### **Hraunbær-Bæjarháls**

# BÆJARHÁLS - HRAUNBÆR: NÝTT DEILISKIPULAG

### Efni: Deiliskipulag Bæjarháls – Hraunbær. Reykjavíkurborg

## Varðar: Deiliskipulag Bæjarháls – Hraunbær

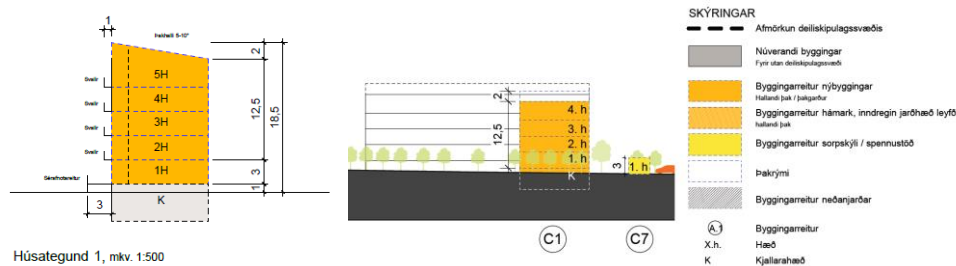
2. *Í skilmálum deiliskipulagsins þarf að koma fram hvert heildarhlutfall íbúða sem falla undir Félagsbústaði og/eða húsnæðisfélög án hagnaðarsjónarmiða.*

**Svar:** Í inngangi greinargerðarinnar kemur fram að íbúðir á svæðinu séu ætlaðar fyrir almennan markað og einnig til úthlutunar til húsnæðisfélaga án hagnaðarsjónarmiða í samræmi við húsnæðisstefnu Reykjavíkurborgar, sem gerir ráð fyrir um 25% íbúða fallir undir þau markmið. Til að bregðast við athugasemd Skipulagsstofnunar verður texti greinargerðar skerptur, í inngangi verður vísað til húsnæðisstefnu Aðalskipulags Reykjavíkur 2010-2030 og í lið 10.3 mun koma fram að gert sé ráð fyrir að uppbygging á lóð C verði úthlutað til íbúða án hagnaðarsjónarmiða, sem gera um 99 íbúðir. Einnig fylgir með fylgiskjali viljayfirlýsing milli Reykjavíkurborgar og Bjargs, dags. 20. nóvember 2017.

Mynd 1. Vinstri, dæmi um skýringarmynd. Hægri, dæmi um sneiðingu

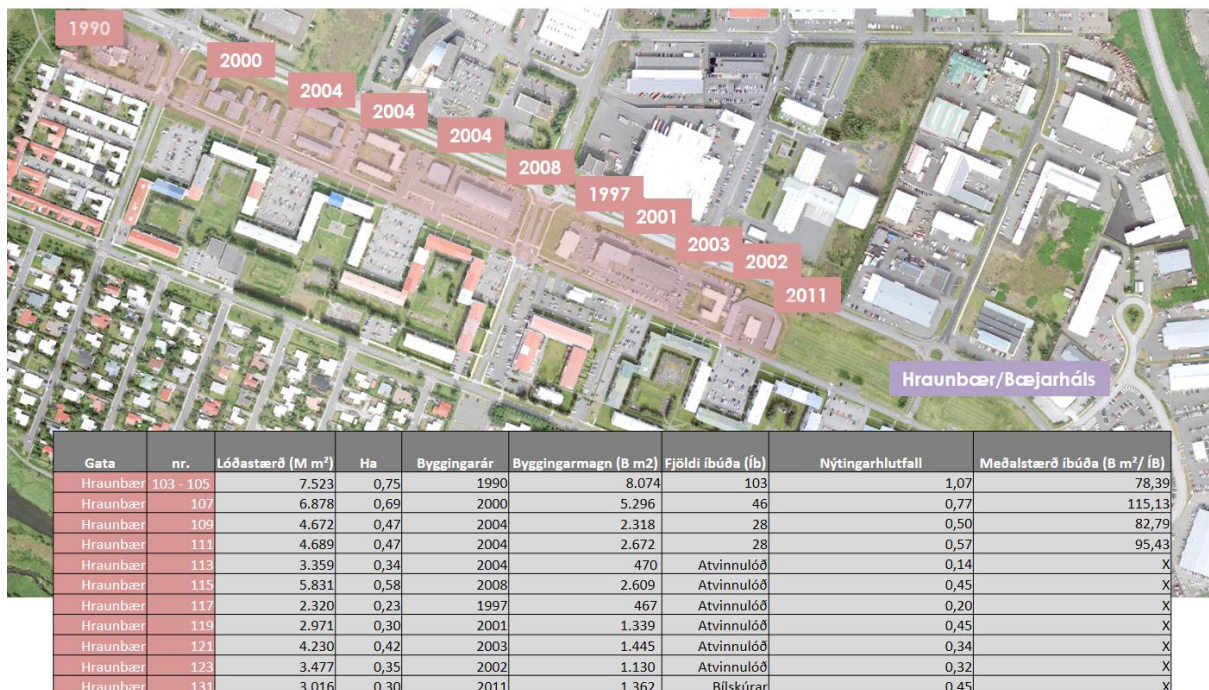
3. *Nánari skýring þurfi að fylgja varðandi þakrými í skilmálum... og yfirfara vegghæð sem er gefin.*

4. Merkingar tákna vegna háspennustreng og helgunarsvæði vanti. Uppfæra þurfi aðalskipulag.

**Svar.** Í deiliskipulaginu er gefinn sveigjanleiki á þakform milli þess að vera einhallandi þak eða mænispak og er gefið 2m þakrými til útfærslu þess.

Í sérskilmálum 10.2.1, 10.2.2 og 10.2.3 kemur fram að þakform er frjálst milli þess að vera einhallandi eða mænispak. Í sérskilmálum kemur einnig fram að hámarkshæð þakkants og hámarkshæð mænís sé gefið upp í sneiðingum. Í sérskilmálum eru sýndar 5 skýringarmyndir sem sýna hústegundir og þakhalla á bilinu 5-10 gráður fyrir hallandi þak og hámark 25 gráður fyrir mænispak, auk þess sem 2 m þakrými er afmarkað á skýringarmyndinum. Í sneiðingum á bls. 3 kemur fram að þakrými er skilgreint sem 2 m frá hámarkshæð þakkants og hámarkshæð mænís.

Það er mat embættis skipulagsfulltrúa að deiliskipulagið sé skýrt varðandi varðandi þakgerð, hæð og frágang, þegar texti, skýringarmyndir og sneiðingar eru lesnar saman.

**Svar:** Um er að ræða villu sem hefur komið til þegar uppdráttur hefur verið vistaður úr teikniforriti yfir í .pdf og verður það lagfært. Aðalskipulag verður uppfært.

Mynd 3. Nýtingarhlutfall við Hraunbæ 176-198

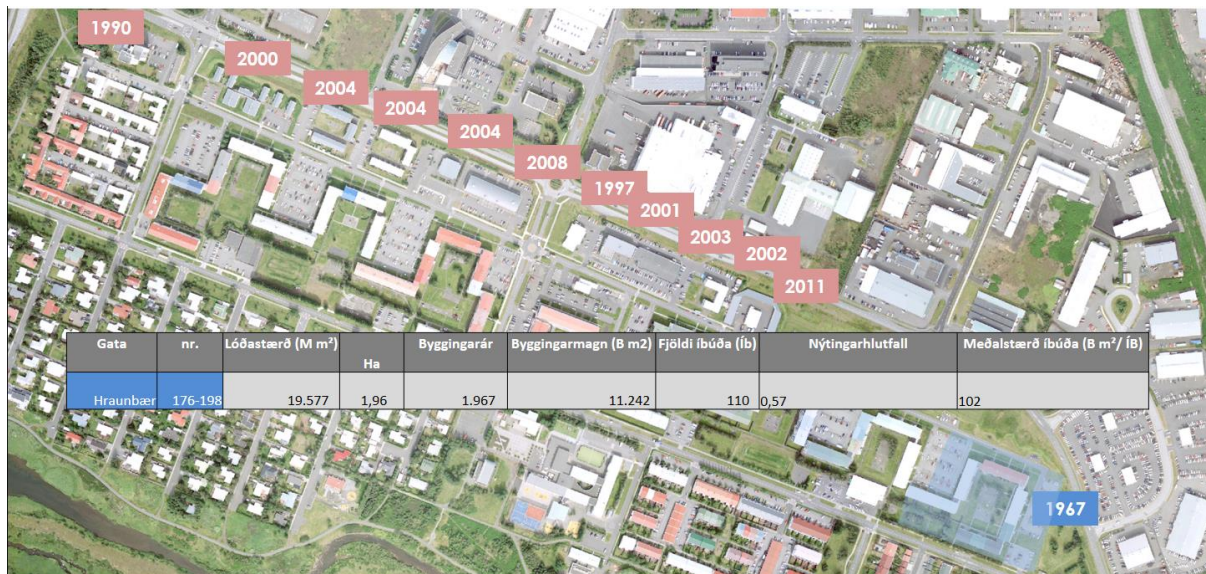
6. Skýra þurfi misræmi í lýsingu annars vegar og deiliskipulagi hins vegar varðandi íbúðarfjölda.

**Svar:** Í upphafi verkefnisins var lýsing vegna deiliskipulagsins samþykkt til kynningar 16.11.2016 og þar kom fram að áætlaður íbúðarfjöldi yrði á bilinu 100 – 175. Í deiliskipulagstillögunni sem nú liggur til samþykktar er gert ráð fyrir fjöldi íbúða verði um 215. Misræmi á þessum tölum er komið til af ýmsum ástæðum.

Við hönnun skipulagsins var litið til aðliggjandi lóða við Bæjarháls/Hraunbæ sem hafa byggst upp frá árinu 1990 og rýnt m.t.t. nýtingarhlutfalls og fjölda íbúða. Nýtingarhlutfall Hraunbæjar 103 til 131 er frá 0,14 til 1,07. Við Hraunbæ 176 til 198 er nýtingarhlutfall um 0,6.

Var það mat hönnuða að deiliskipulagssvæðið gæti þolað nýtingarhlutfall um 1,0 ofanjarðar (1,33 neðanjarðar) eða um 200 íbúðir, þegar reiturinn var rýndur í samhengi við aðliggjandi lóðir. Sannarlegar væri nýtingin í herra lagi en þó ekki umfangsmeiri en til dæmis Hraunbær 103-105. Einnig var litið til þess að deiliskipulagssvæðið er með mjög góða aðkomu frá Tunguhálsi og sýna umferðarmælingar að umferð um götuna er ekki mikil. Auk þess tók Reykjavíkurborg ákvörðun, á vinnslutíma deiliskipulags, að úthluta hluta svæðisins til Bjargs húsnæðisfélags og Félagsbústaða, en meðalstærð íbúða hjá þessum félögum er minni en meðalstærð íbúða á almennum markaði, líkt og kemur fram í kafla 7.10, og var því var hægt að auka fjölda íbúða úr 200 í 215.
